## Oversigt over henvendelserne ved høring af lokalplanforslaget

Henvendelserne 1 til 100 ud af 211

**Fra:** noreply@blivhoert.kk.dk  
**Sendt:** 27. juli 2013 07:46  
**Til:** TMF-Bydesign  
**Emne:** Høringssvar: Lokalplan Lergravsvej (2012-75776). Afsender: Jørgen Graa Jensen

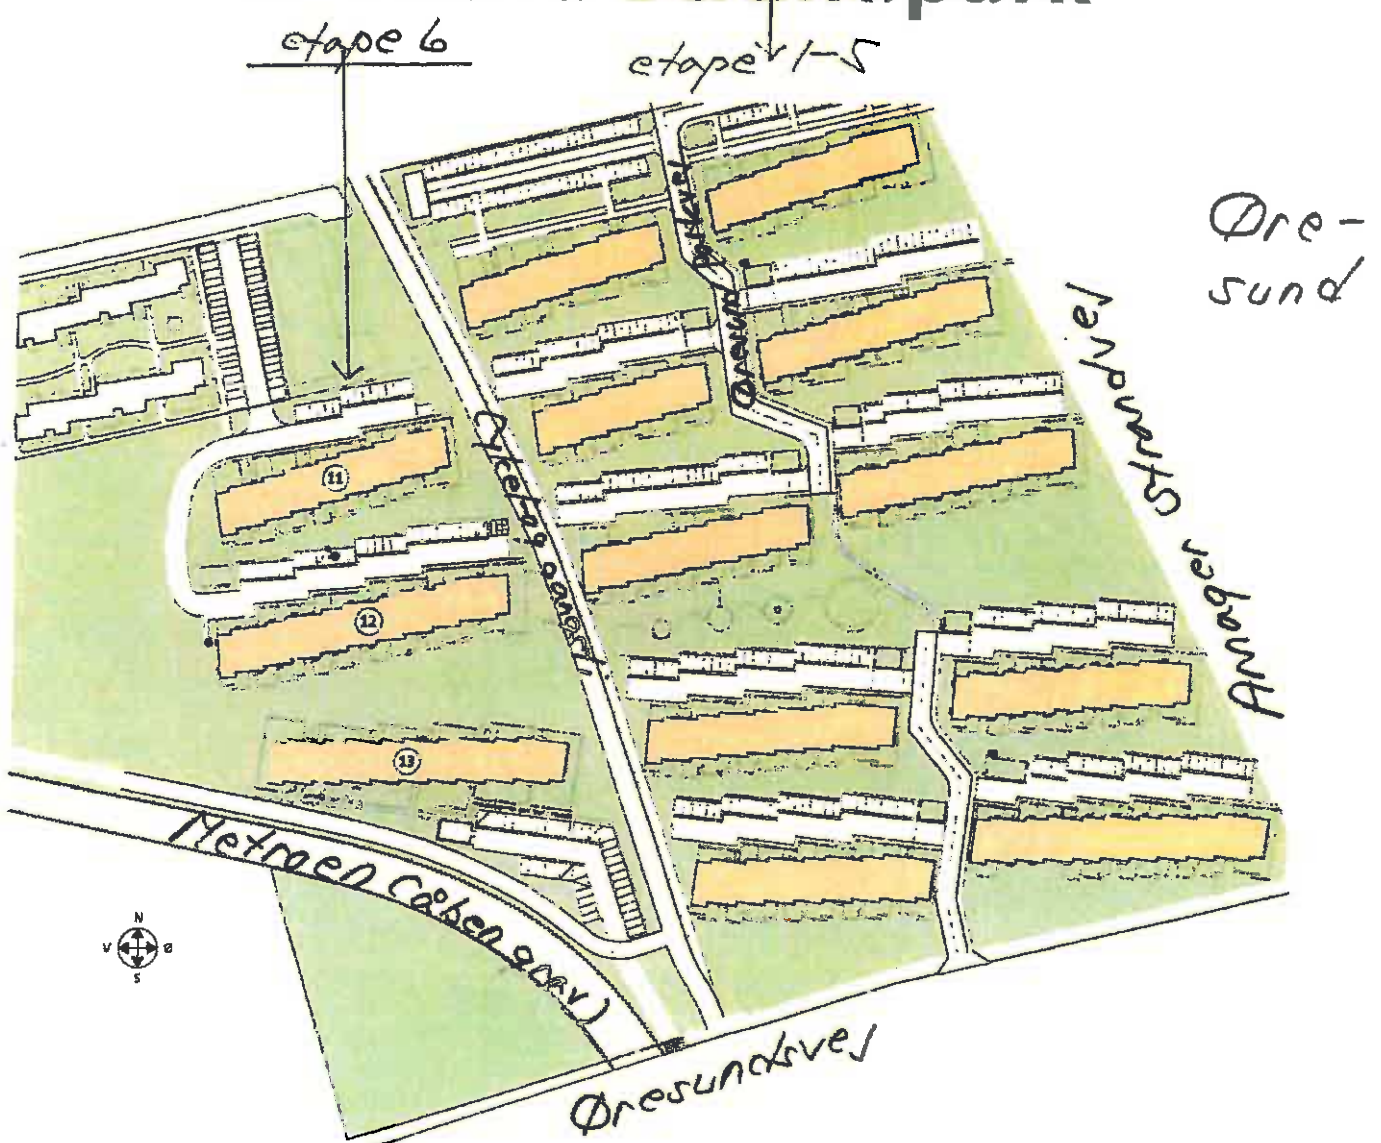
Skanska's oprindelige plan ( kaldet Øresund Strandpark etape 6 ), ( se bilag A ) var elegant, åbent og ikke mindst menneskevenligt. Den kan uden ” skrammer ” forlænges mod vest, når mere af arealet kommer med ( se bilag B ).

Det forslag, der nu er i høring , er alt for lukket. Det vil skabe en mur mellem øst og vest. Hvad blev der dog af ” de grønne kiler ” ? Det tager heller ikke hensyn til den eksisterende bebyggelse ( Øresund Strandpark etape 1-5 og boligerne Lergravsvej 48-58 ) , som den kommer alt for tæt på med høje bygninger og den ”stjæler” eftermiddags –og aftensol fra mange boliger her.

Jeg vil derfor anbefale at Skanska's ” gamle plan ” kommer på bordet igen og evt. blot udbygges mod vest som skitseret.

# BILAG B

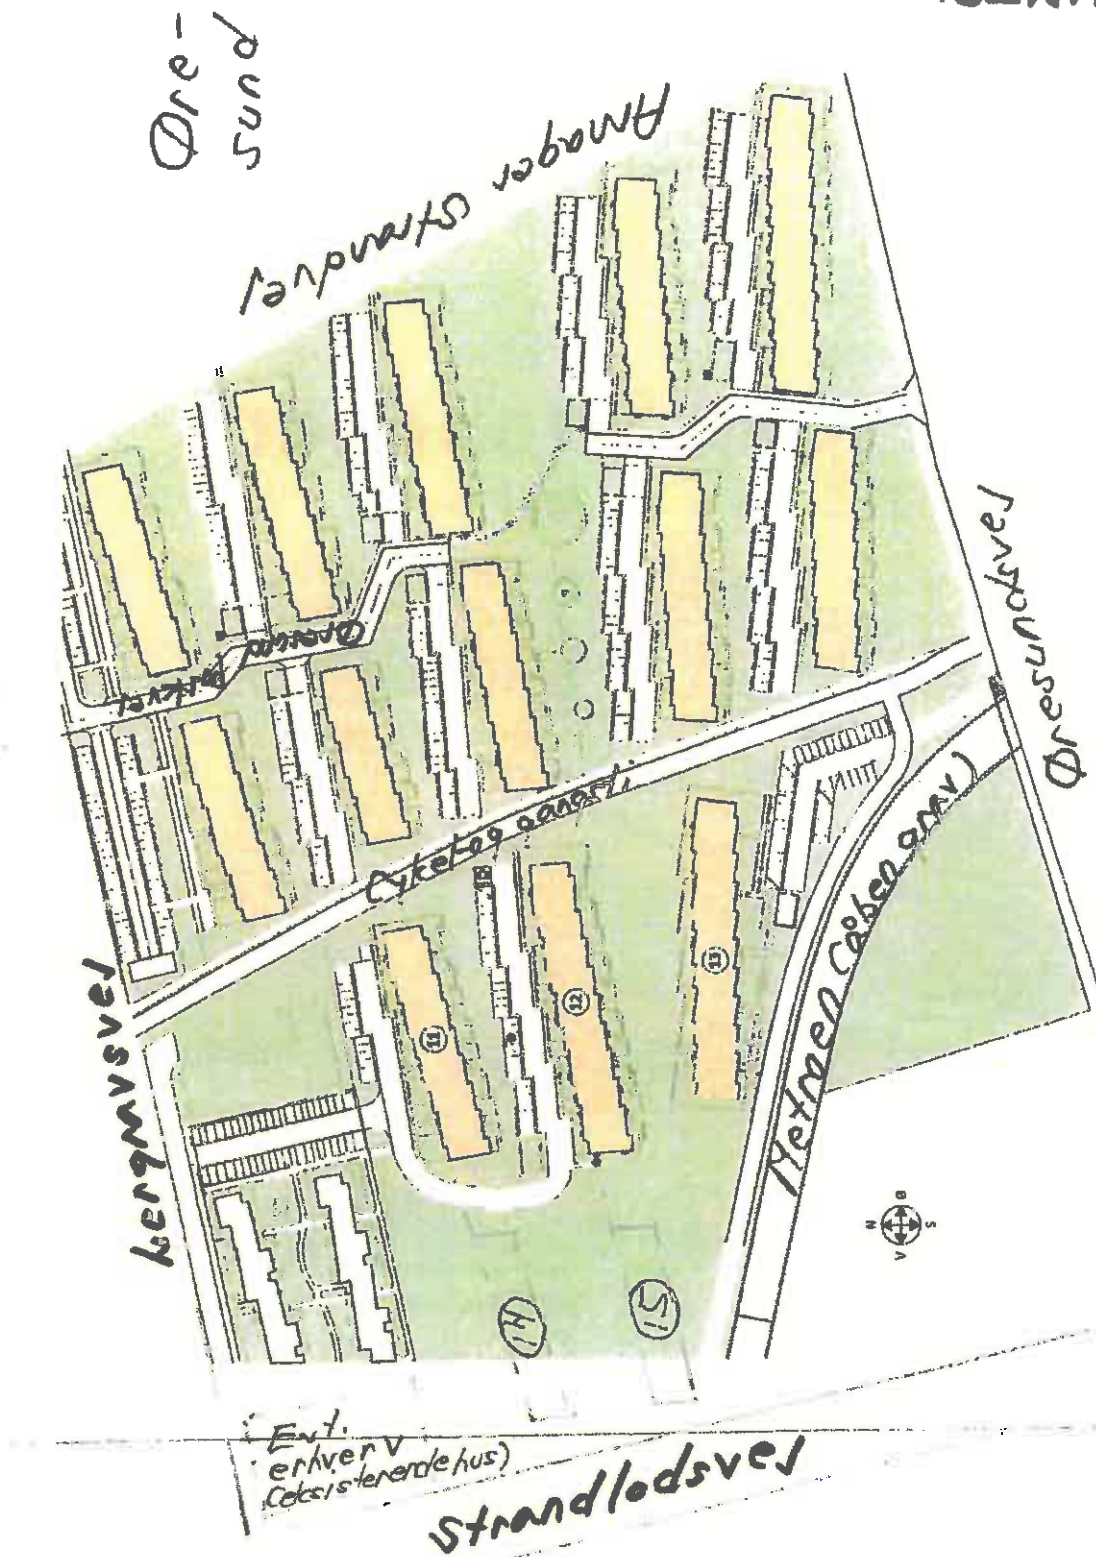
Blok 14 og 15 kunne evt. optrappes mod vest og rumme butikker mod Strandlodsvej.

# Skyggebilleder for Øresund Strandpark

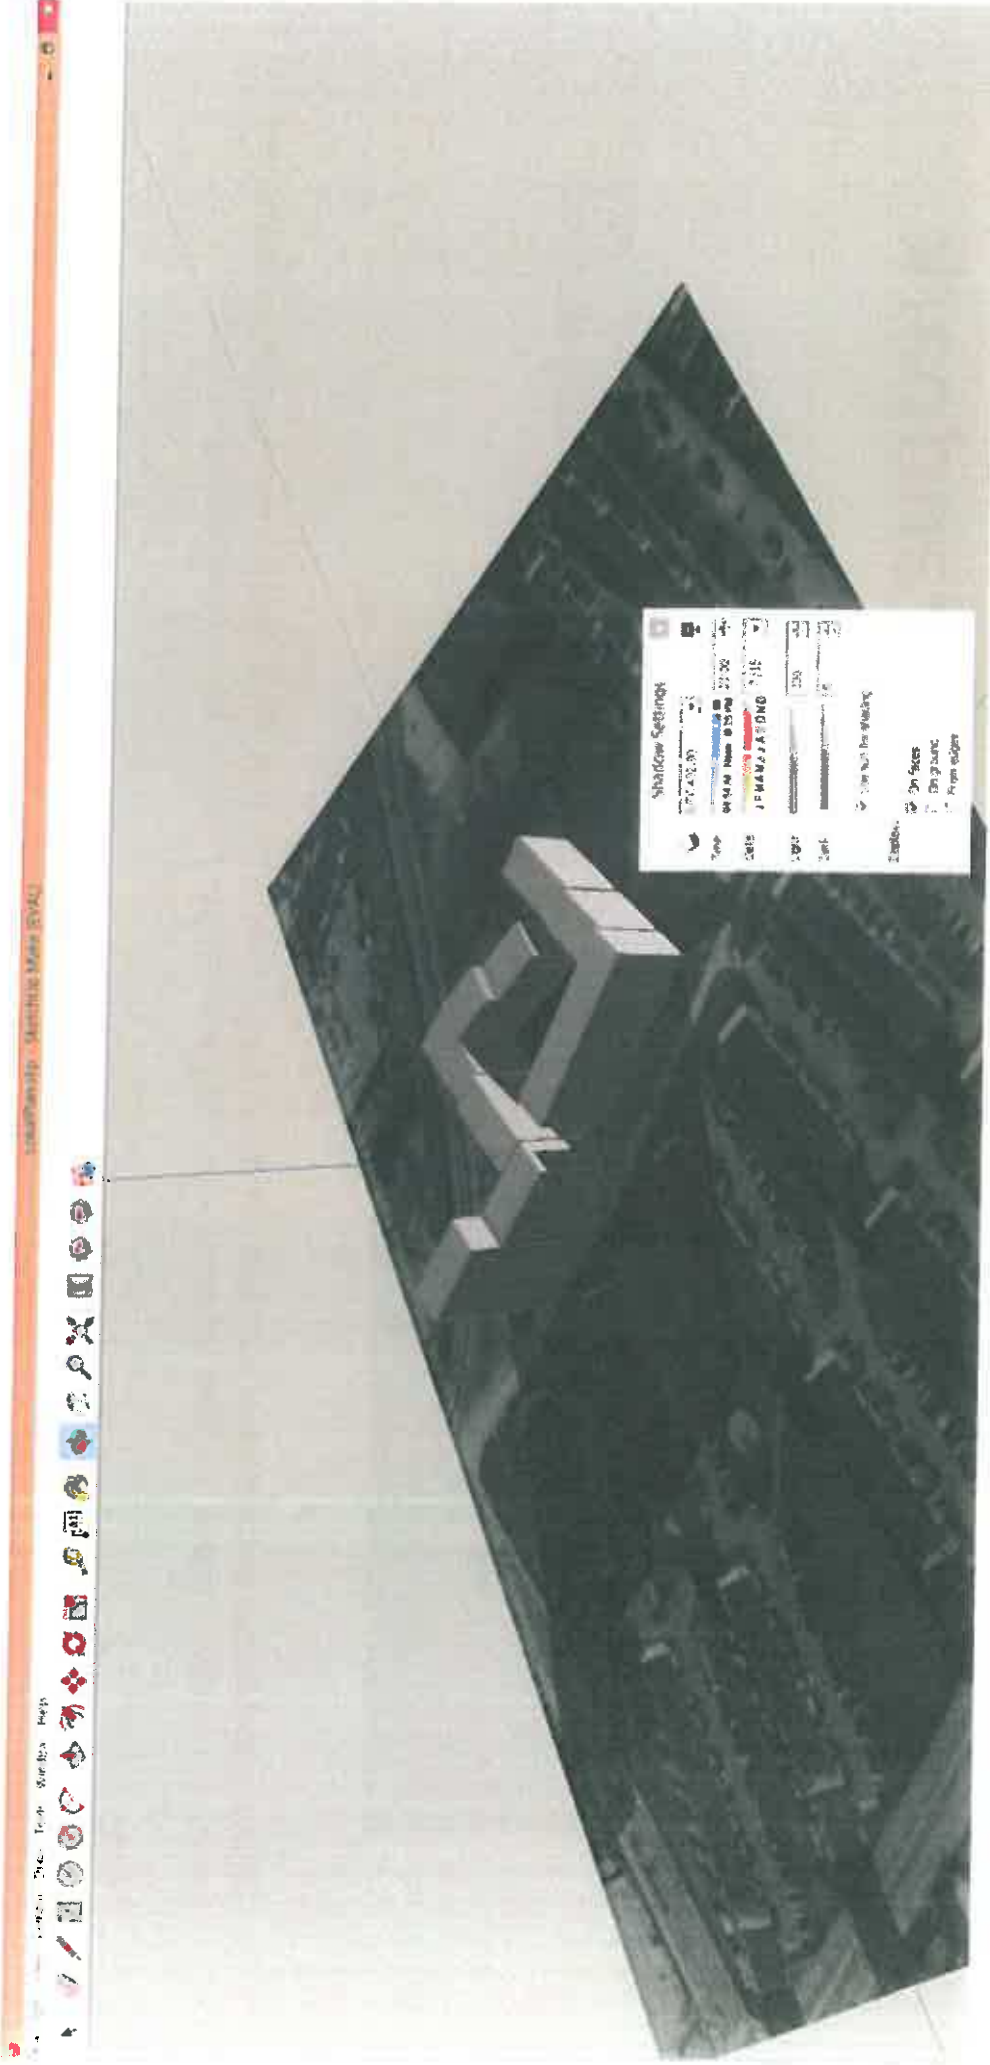
Disse skyggebilleder er lavet for at supplere Lokalplan Lergravsvej af 19. juni 2013, der blot har skyggediagrammer for juni og september indtil kl. 15. I det følgende vises skyggevirkninger på andre tidspunkter af døgnet og året.

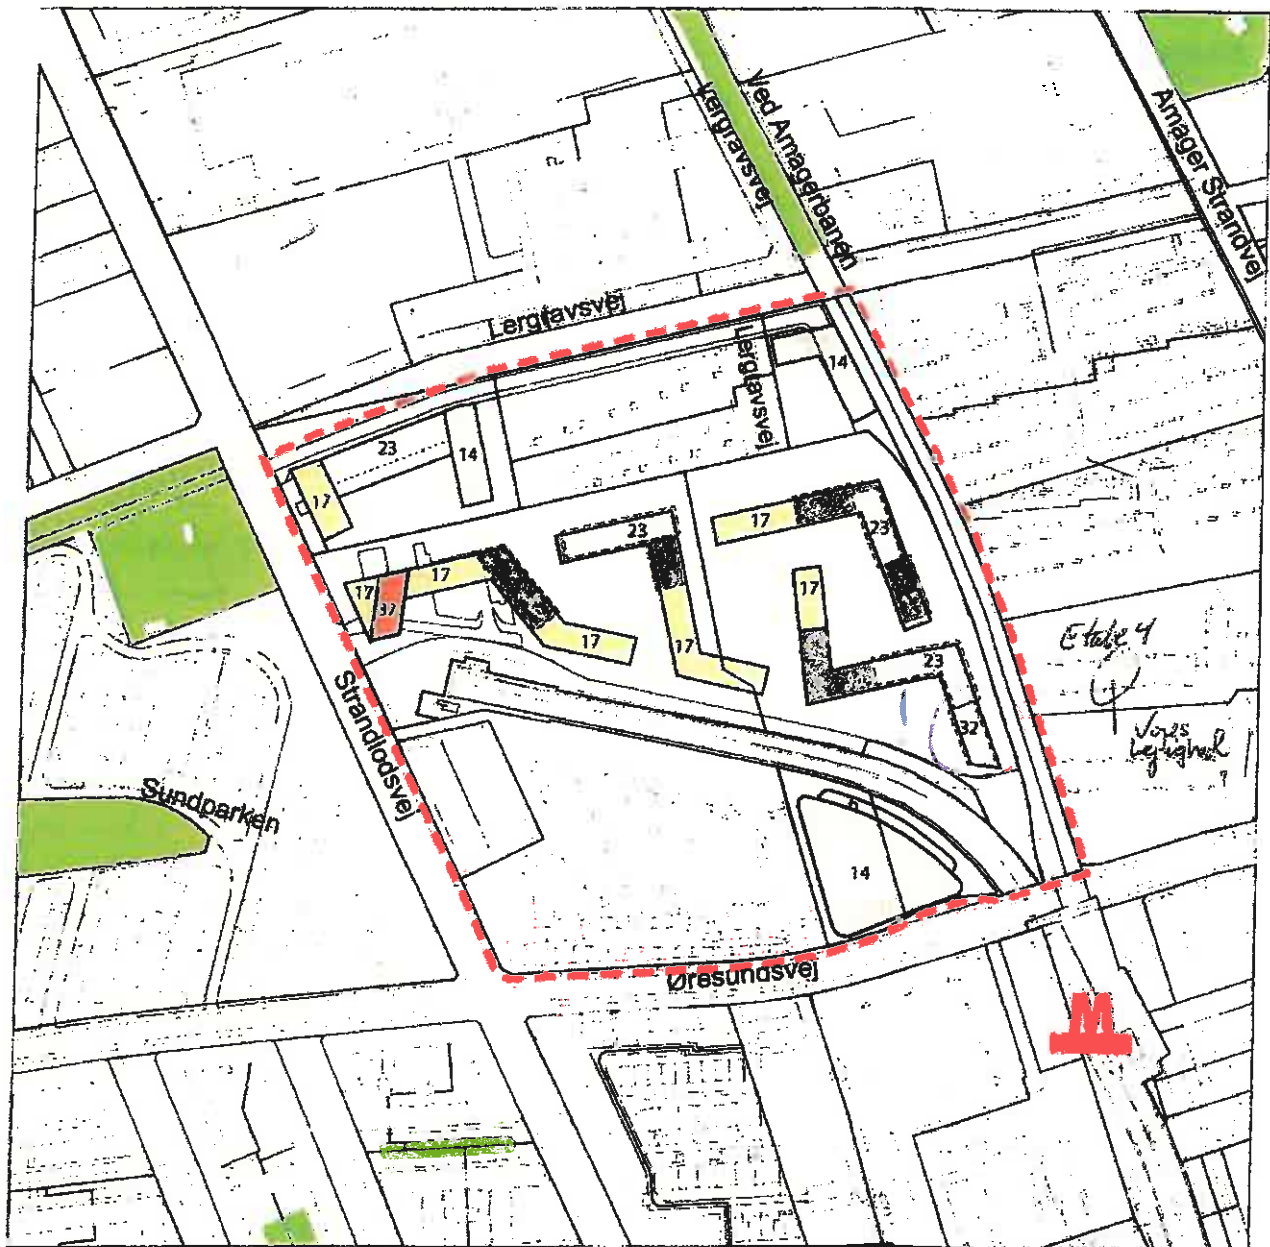
Vi forstår IKKE hvorfor der skal stå en bygning i 32 meters højde ret op af vores blokke som kun har 5 etager?

Hvis IKKE dette stoppes må det være grundlag for en erstatningssag mod vores kommune i København hvis de kan tillade og pludselig ændre lokalplanen og tillade sådanne højder på bygninger der spolerer folks altanudsigter og tager vores sollys.
